三菱電機汎用インバータ セールスとサービス

No. 526

汎用インバータオプション電源回生コンバータFR-RCシリーズ 制御回路基板の外観変更のお知らせ

表面カバーを外した状態
例 FR-RC-15K

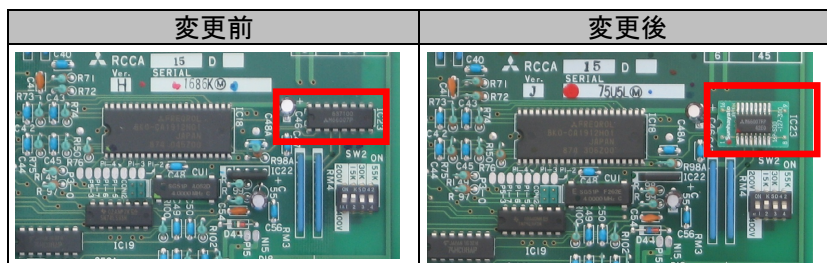
下記の赤枠部のICをリード部品から面実装部品に変更致します。
本変更により製品の品質、性能、仕様に影響はありません。
